# 大型廃棄物保管庫の設置に係る実施計画の変更について

2019年10月18日（第11回面談）

東京電力ホールディングス株式会社

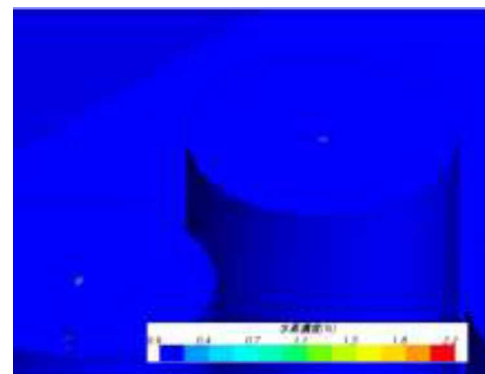
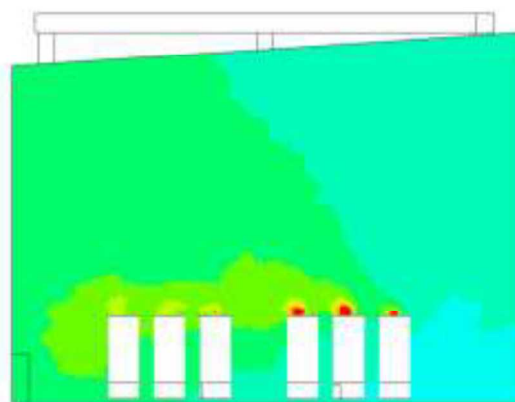
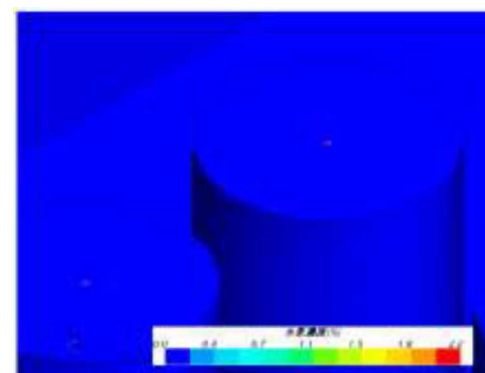
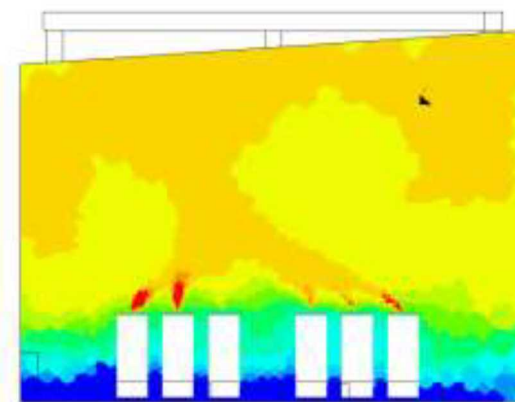
換気設備稼働、不稼働の際の最高可燃性気体濃度となるのはどの箇所か説明すること

- 水素濃度が最高濃度（2.2%）となる箇所は、換気設備の状態に関わらずSARRY吸着塔の水素放出部である
- 可燃性ガス発生元の濃度が最高濃度であり、実施計画Ⅱ-2-45添付資料-5の可燃性気体滞留防止評価結果における最高可燃性気体濃度2.2%の記載は、削除する

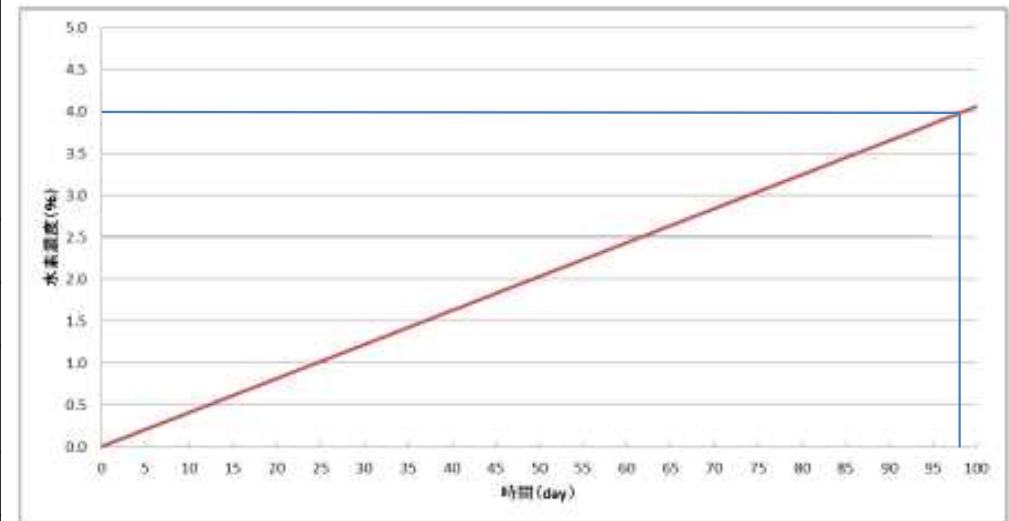
換気設備不稼働の際、4%を超えるまでの期間として98日間となる評価の詳細について説明すること

時間当りの水素発生量が少なく、建屋内容積が大きいため、評価式を用いて建屋内を閉空間とした場合の水素濃度の時間推移から、建屋平均水素濃度が4%を超えるまでの時間を評価した。
